Exp. 2017/6079 - JLF/JLF

INFORME TÉCNICO

CONTESTACIÓN AL REQUERIMIENTO DE DEFENSA RELATIVO AL PLAN GENERAL DE PUERTO DEL ROSARIO AFECCIÓN A INSTALACIONES MILITARES POR EL CORREDOR VIARIO

PLANO OU-2.1 ESTRUCTURA TERRITORIAL EXISTENTE

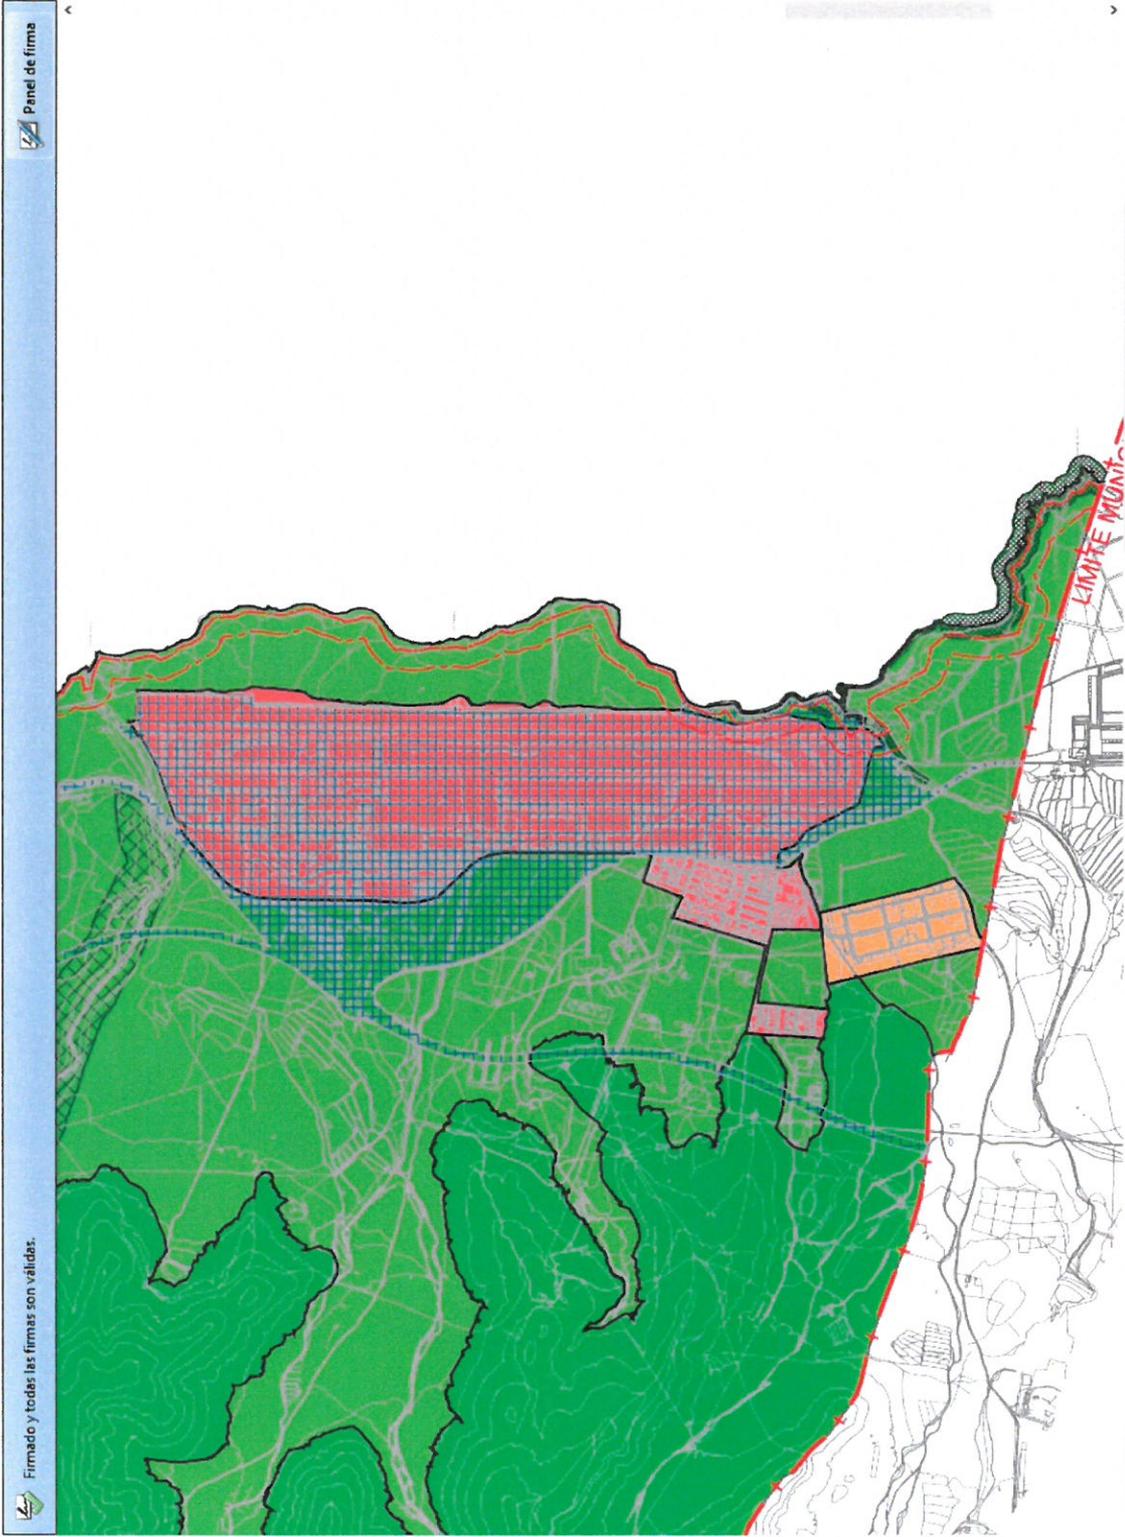
OU-2.1 Este Plano de Estructura territorial existente contiene un viario que **SI** atraviesa el Campo.
OU-2.2 Este Plano de Estructura territorial prevista contiene un viario que **SI** atraviesa el Campo.

Plano de Estructura Territorial Existente (OU-2.1)
Plano de Estructura Territorial Prevista (OU-2.1)

(DEBEN SER CORREGIDOS EXCLUYENDO EL TRAZADO VIARIO DEL CAMPO DE TIRO)

PLANO AO-01 ALTERNATIVA 0

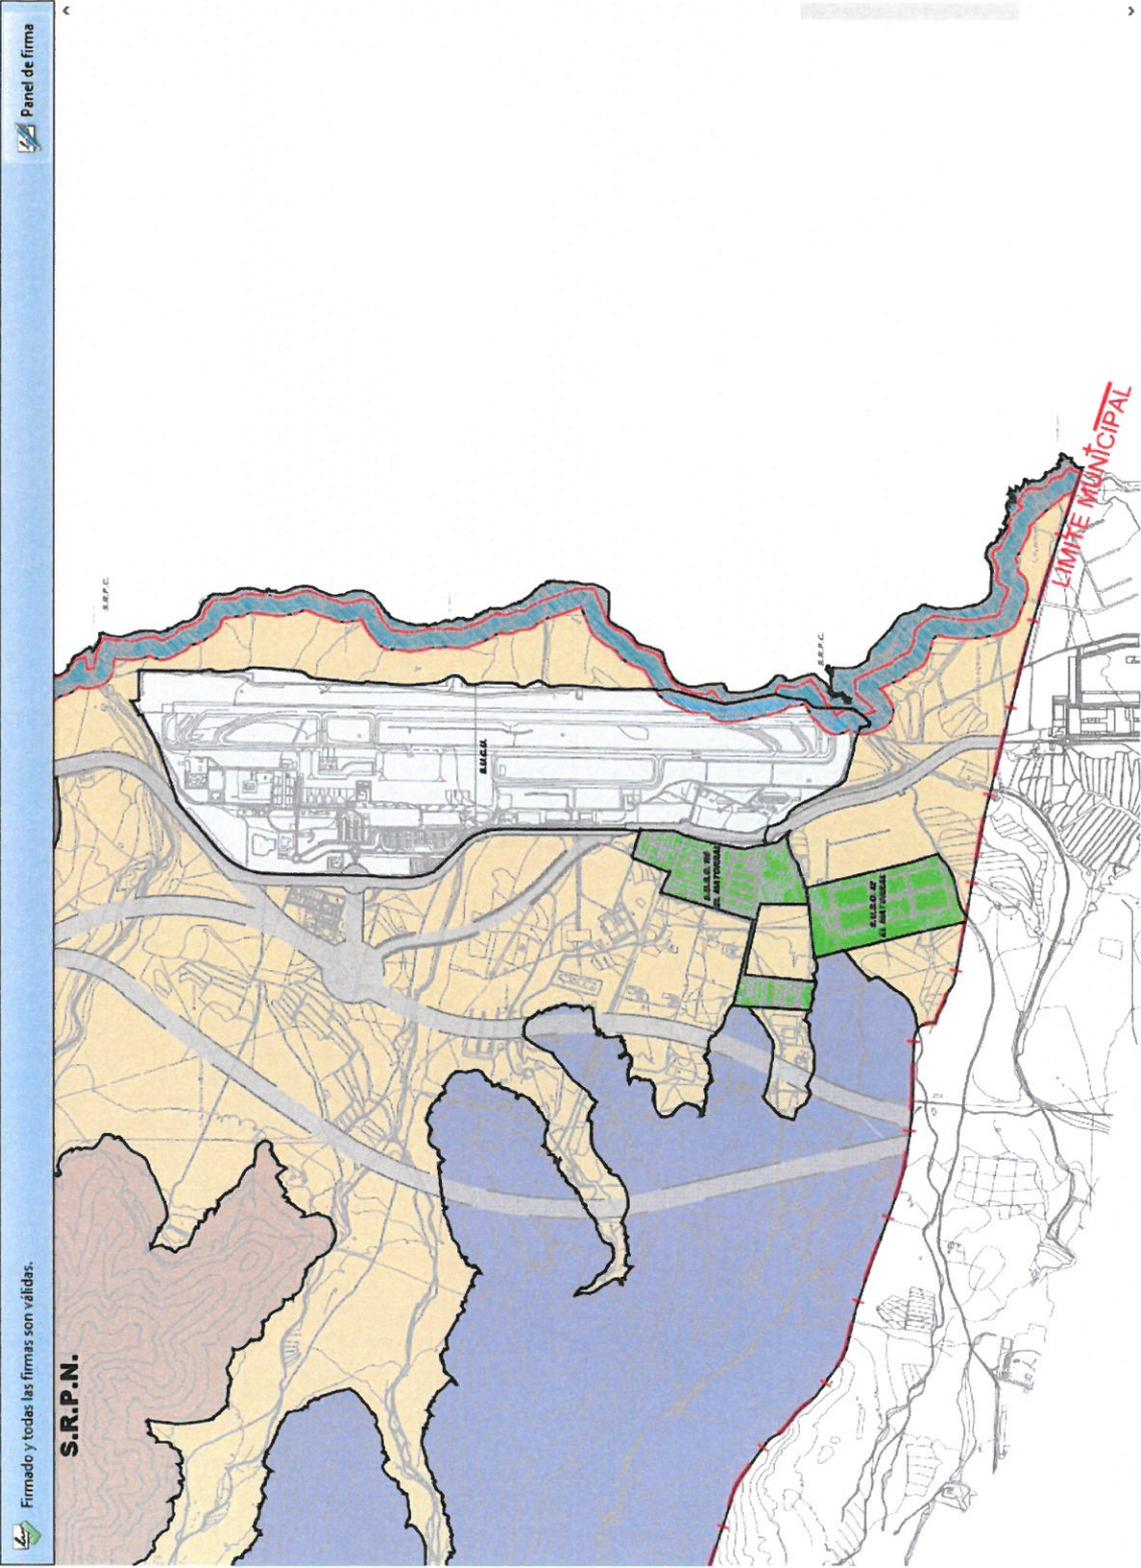
AO-01-ALTERNATIVA 0. Observado este Plano, el corredor viario **SI** atraviesa el Campo de Tiro.
AO-02-ALTERNATIVA 1. Observado este Plano, el corredor viario **SI** atraviesa el Campo de Tiro.
AO-03-ALTERNATIVA 2. Observado este Plano, el corredor viario **SI** atraviesa el Campo de Tiro.

Plano de Alternativa 0 (AO-01)
Plano de Alternativa 1 (AO-02)
Plano de Alternativa 2 (AO-03)

(DEBEN SER CORREGIDOS EXCLUYENDO EL TRAZADO VIARIO DEL CAMPO DE TIRO)

Si bien estos tres últimos planos no son estrictamente de ordenación, deben ser igualmente corregidos para una mayor claridad del documento eliminando el trazado viario del corredor Norte – Sur a su paso por el Campo de Tiro de El Matorral.
